**SS 16 ADRIATICA - VARIANTE DI ANCONA**  
 Ampliamento da 2 a 4 corsie da Falconara a Baraccola  
 1° Lotto: Tratto Falconara - Torrette (svincoli inclusi)

**PROGETTO ESECUTIVO**

**Riscontro note istruttorie**  
**Riscontro parere regionale n. 18145409/2019 - Controdeduzioni**

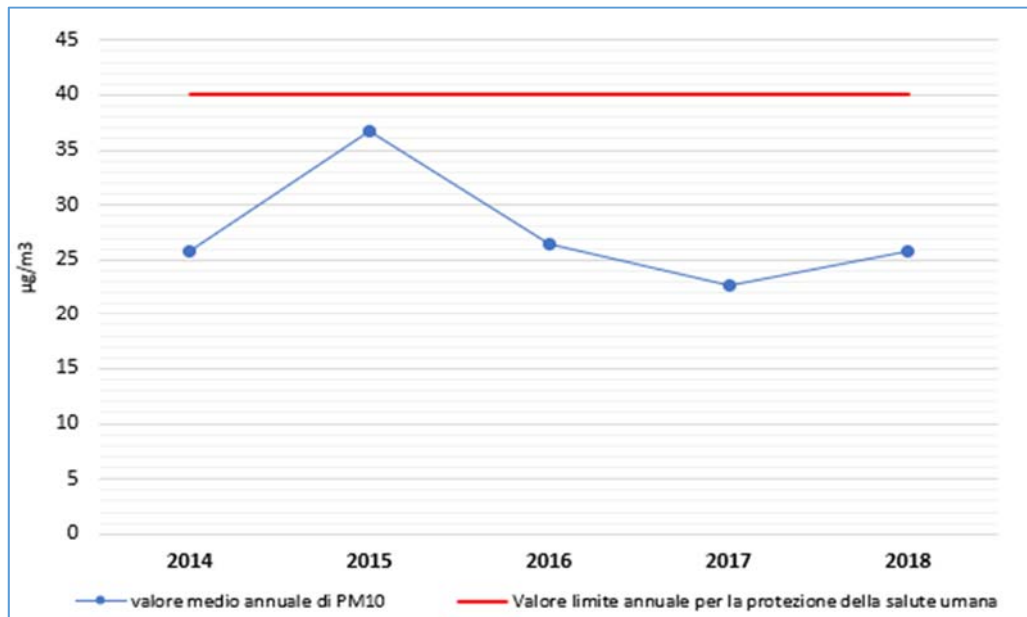
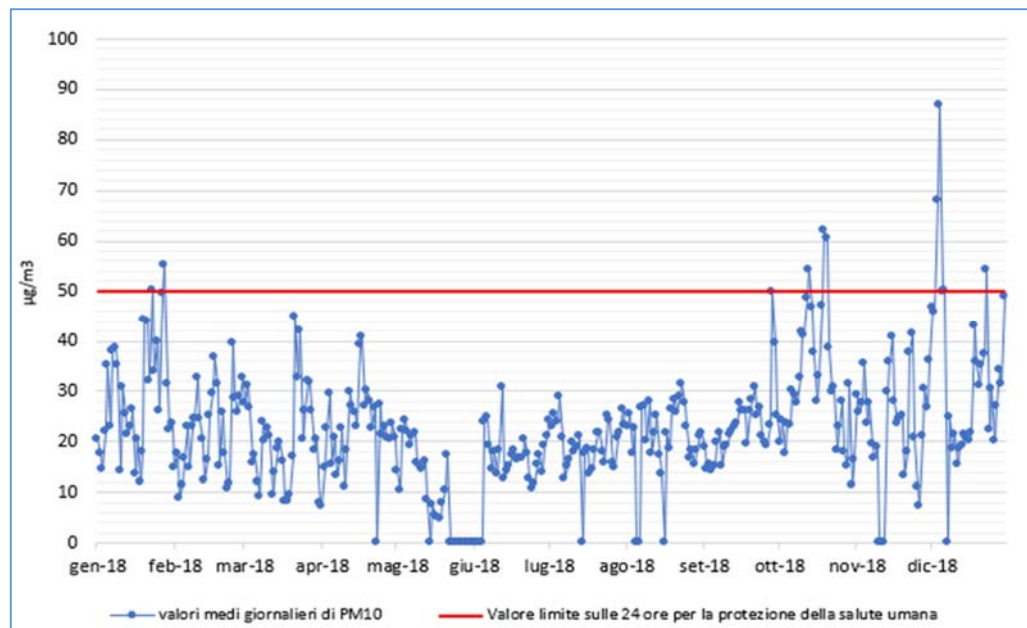
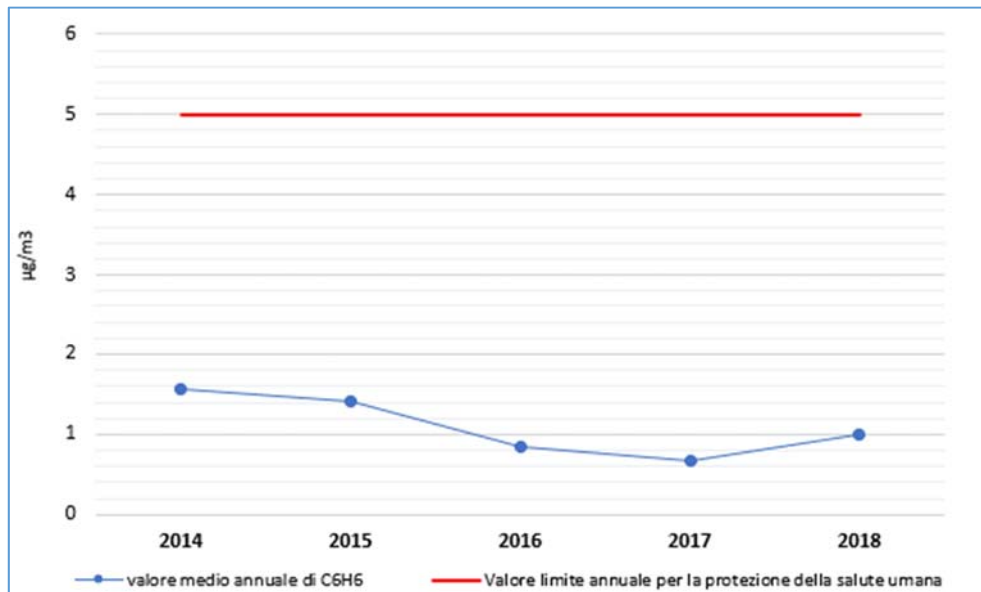
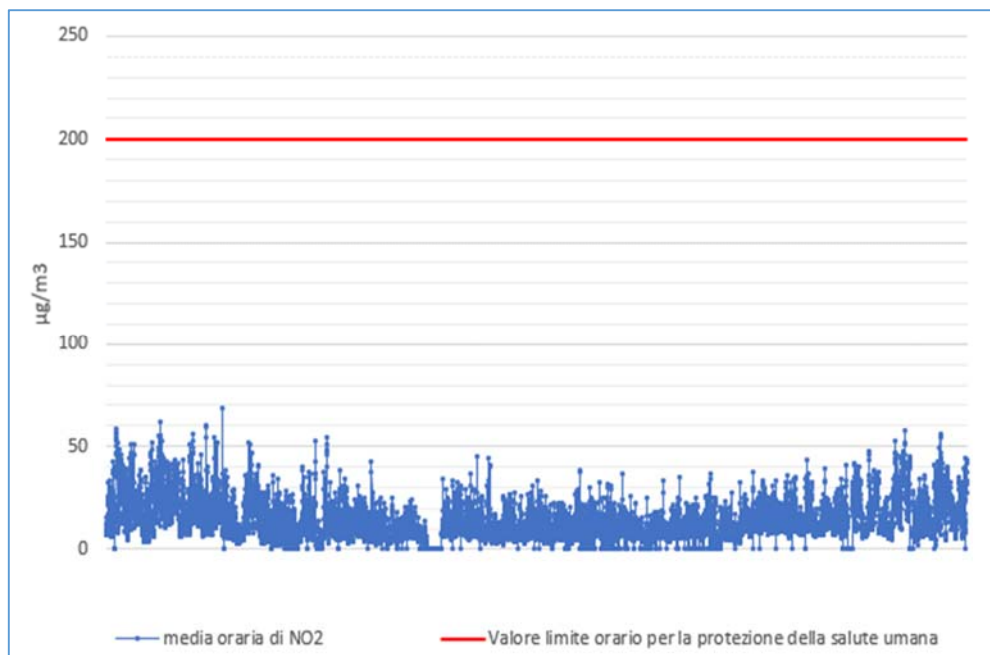
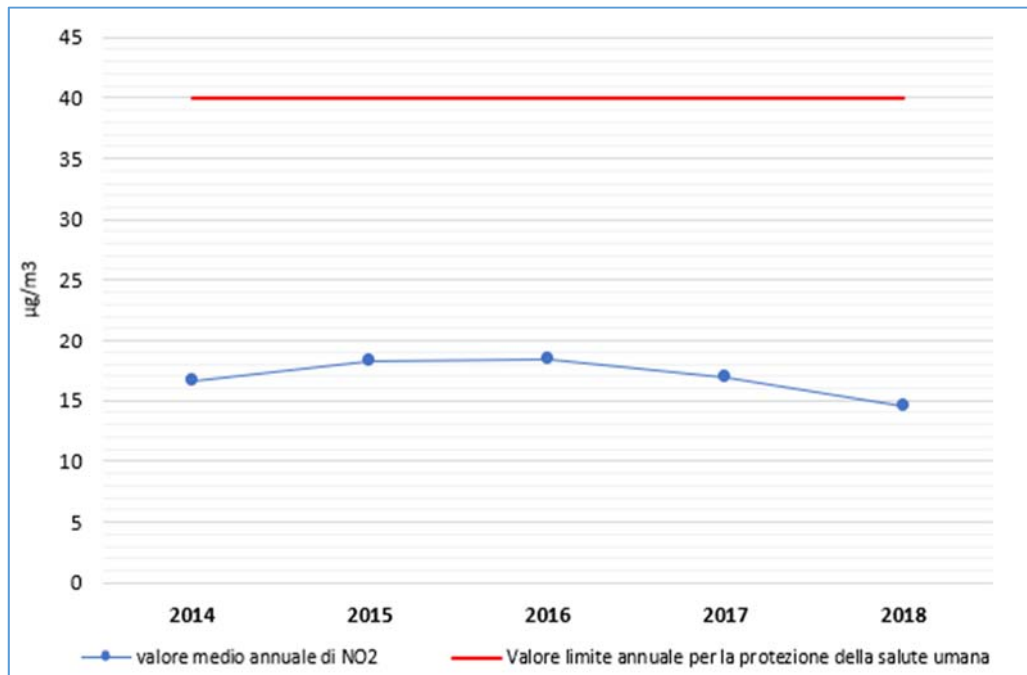
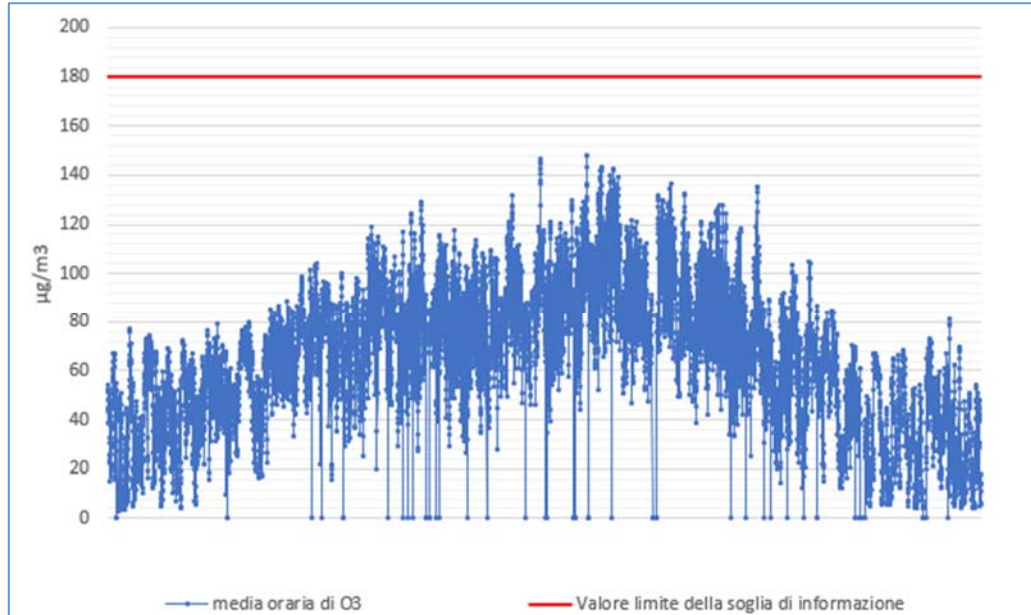
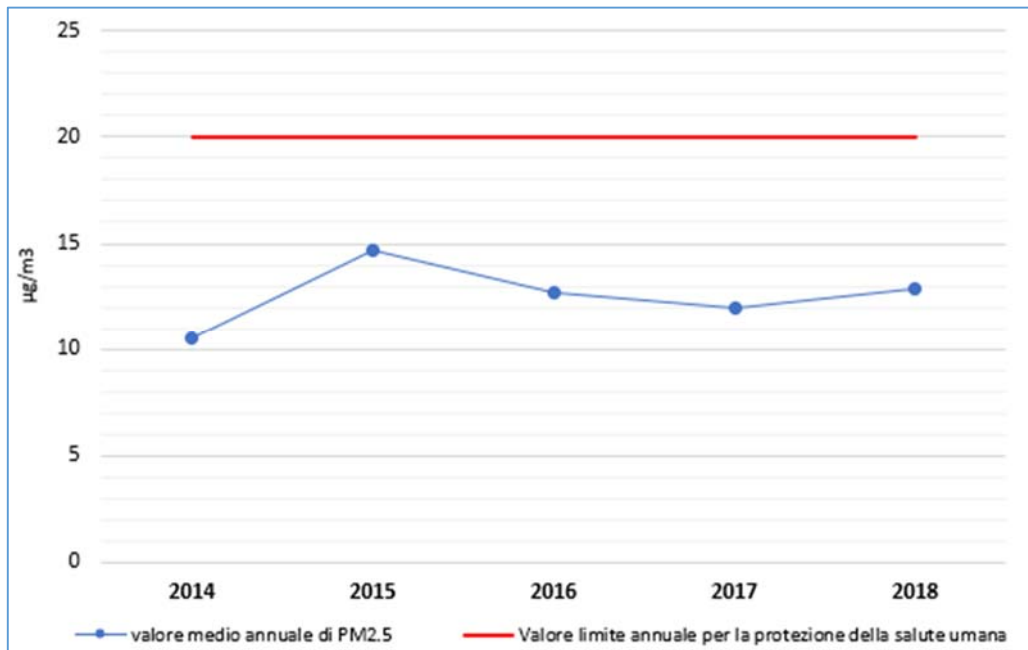
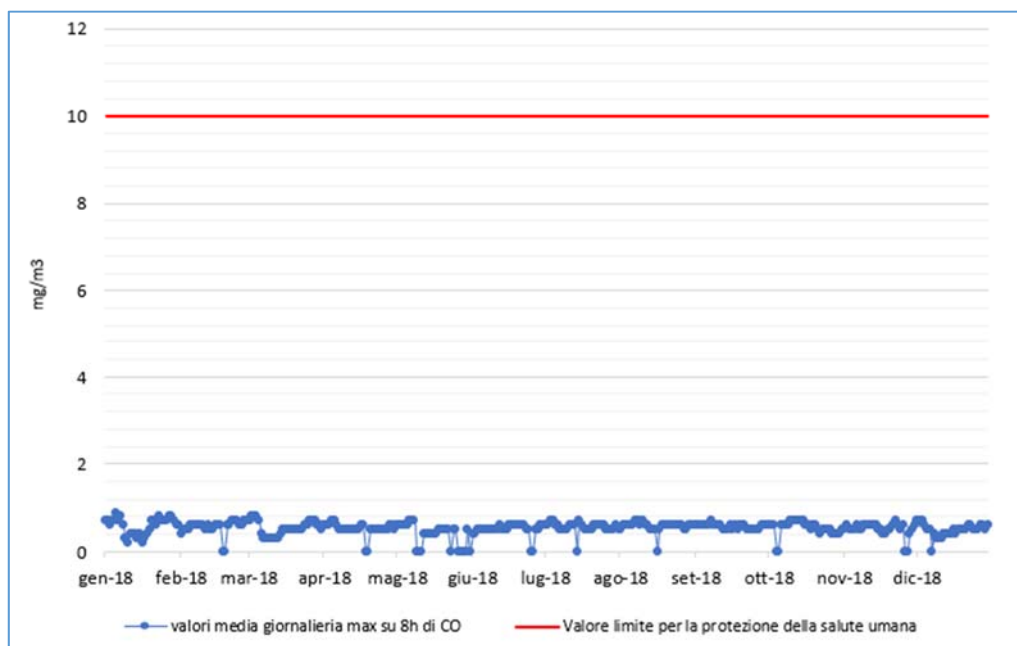
Per valutare la qualità dell'aria, il proponente ha analizzato i dati misurati nel 2018 dalle stazioni della RRQA della Regione Marche di Falconara alta (PM10, C<sub>6</sub>H<sub>6</sub>, NO<sub>2</sub>, O<sub>3</sub>, SO<sub>2</sub>) e Chiaravalle 2 (PM2,5, CO). I dati sono stati riportati in grafici di difficile lettura ed, in taluni casi, sono stati riportati i valori di mediazione normati o il numero dei superamenti. Si ritiene che sarebbe stato meglio riportare anche in tabella i valori di mediazione normata per i singoli inquinanti.

R Si riportano di seguito, i grafici delle concentrazioni inquinanti ante operam, già presentati nello "Studio di Impatto Atmosferico" cod. T00-IA02-AMB-RE05-B, Par. 4.2. I tabulati tratti dalle postazioni Falconara Alta e Chiaravalle 2 della RRQA, dai quali sono stati elaborati i grafici citati, sono disponibili come files xls dalla rete RRQA citata.

In ogni grafico seguente è riportato il valore medio normato derivante dalle specifiche centraline per ogni singolo inquinante, riepilogato poi in tabella successiva.

Si conferma che, per la loro collocazione specifica, i dati considerati alla base del quadro conoscitivo sulla qualità dell'aria nell'ambito di progetto risultano rappresentativi e cautelativi, rispetto alle varie aree interessate dall'opera. In particolare, la stazione denominata "Falconara Alta" (Lat. 43.623906 N, Long. 13.392558 E), stazione di tipo industriale in area suburbana, ubicata a circa 1200 m dallo svincolo di Falconara e "Chiaravalle/2" (Lat. 43.599523 N, Long. 13.342312 E), stazione di tipo fondo in area suburbana, ubicata a circa 3200 m dallo stesso svincolo, risultano significative per le diverse aree di studio attraversate dal raddoppio SS16.

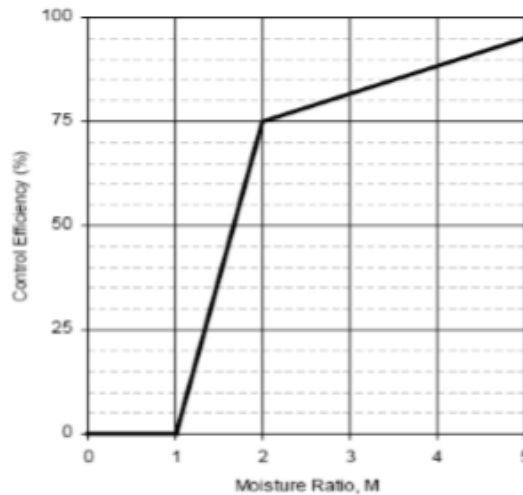
Si ritiene debbano essere specificate modalità di effettuazione della bagnatura e che debbano essere installati sistemi di lavaggio delle ruote e della scocca dei mezzi in uscita dai cantieri.

Per la valutazione degli effetti mitigativi delle bagnature sulle emissioni di polveri di cantiere, può costituire utile riferimento il contenuto delle Linee Guida ARPAT – All. 1 DGP. 213-09.

In tale documento tecnico vengono descritti gli effetti della bagnatura strade e superfici sterrate di cantiere, descritti sia all'interno dell'AP-42 dell'EPA che nel BREF (paragrafo 4.4.6.12 EIPPCB, 2006: Emissions from storage) relativo alle emissioni da accumuli.

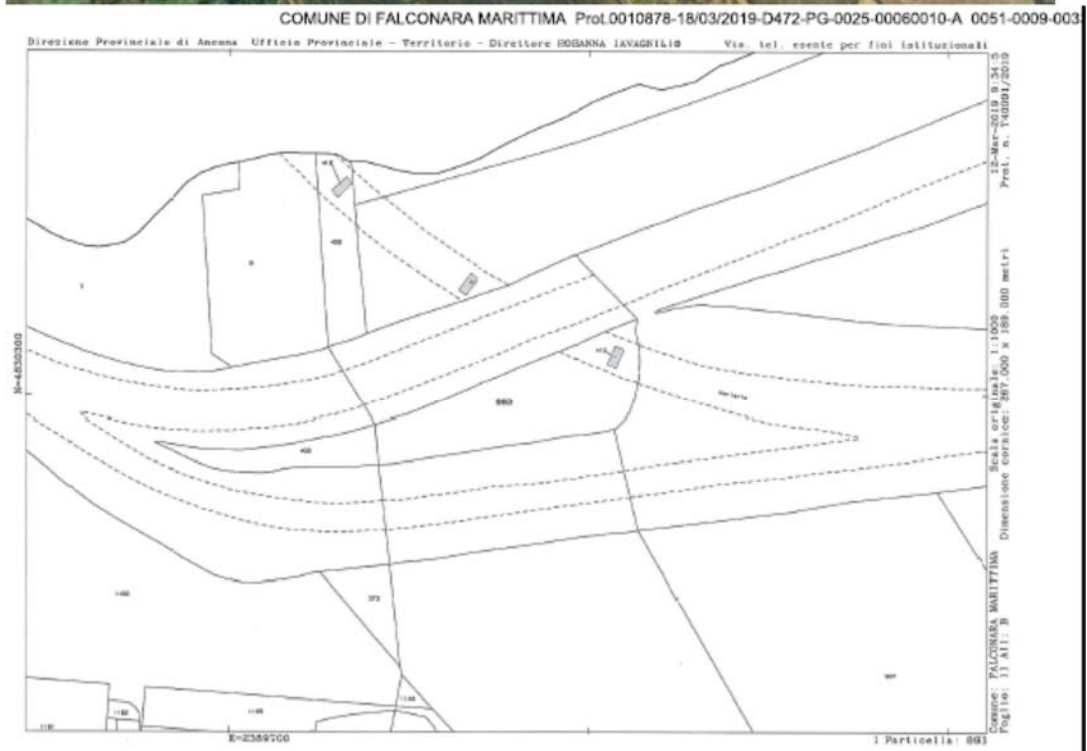
8. Si propone alla Regione di richiedere al proponente, entro tre mesi dalla realizzazione delle opere in progetto, l'effettuazione di un monitoraggio della qualità dell'aria finalizzato anche alla validazione del modello di simulazione e dei risultati stimati.

R Il monitoraggio della qualità dell'aria Post Operam è già previsto nel PMA come indicato da ARPAM: 14 gg ogni 3 mesi per un anno, da realizzarsi entro tre mesi dalla messa in esercizio dell'opera.

sito ID 04201800046 (triangolo rosso) su tracciato attuale

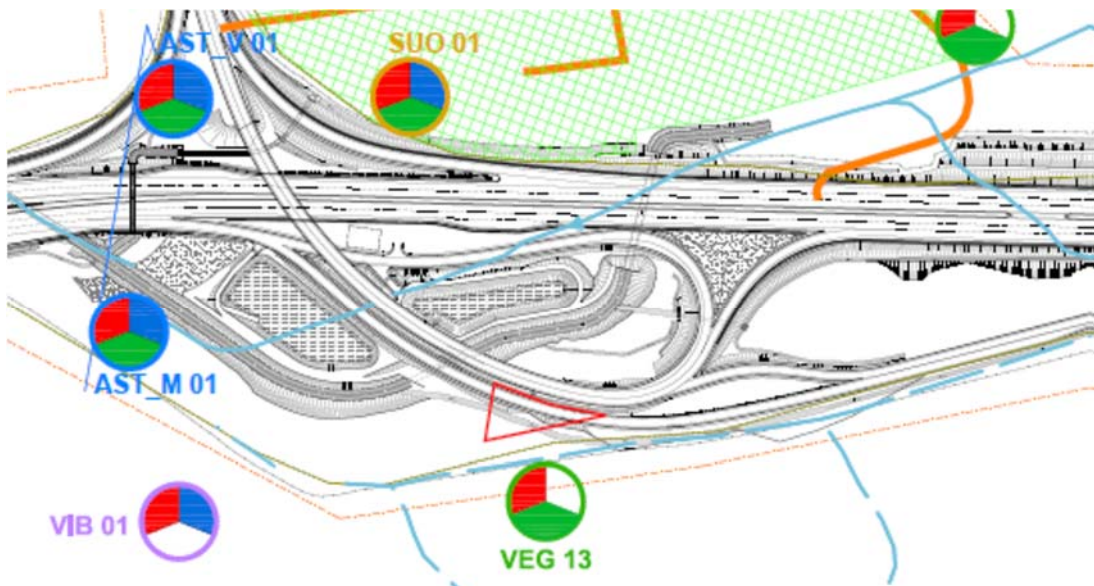
Inoltre, visto l'elaborato dal titolo "Planimetria con ubicazione dei punti di misura - Tav. 1 di 7", si ricorda che dal S.I.R.S.I. (Sistema Informativo regionale dei Siti Inquinati) risulta ancora aperto il procedimento di notifica ai sensi dell'art. 249 del D.Lgs. n.152/2006 e ss.mm.ii. per il sito SS76 Km 74+400 (ID 04201800046). Ai fini del procedimento amministrativo in atto si rimanda al responsabile del procedimento (Comune di Falconara Marittima), anche al fine di verificare se eventuali interventi o azioni inerenti l'opera in progetto ricadono all'interno di tale area.

R Per la consultazione del *Censimento siti contaminati Regione Marche* occorre accedere al SIRS.I. L'elenco riservato agli operatori istituzionali non è accessibile senza credenziali; il sito ID 04201800046 è catalogato all'elenco regionale al n. 278 "indicente Trasporti Luciani Srl" nel Comune di Falconara Marittima al km 74+400 della SS76. Da D.R. n. 104/CRB del 02/08/2019 non risulta tale sito tra quelli da bonificare. E' stato avviato un confronto con il Settore Ambiente del Comune di Falconara M.ma per dettagli; dal primo confronto emerge che **la posizione segnalata corrisponde ad un evento di ribaltamento mezzo pesante sulla scarpata del raccordo SS76, risolto dopo intervento della ditta responsabile. Manca la relazione finale di sito bonificato, da cui l'evidenza di procedimento aperto su elenco regionale. Si riporta nel seguito planimetria della collocazione cartografica del sito ed estratto catastale, ricevuti dal Comune di Falconara M.ma, UOC Ambiente e Protezione Civile - Settore Gestione, Governo, Valorizzazione del Territorio e delle Infrastrutture.**

La posizione del sito ID 04201800046 è stata sovrapposta al tracciato dell'attuale SS16 ed al tracciato di progetto, utilizzando le cartografie di PMA, come riportato nelle figure seguenti.
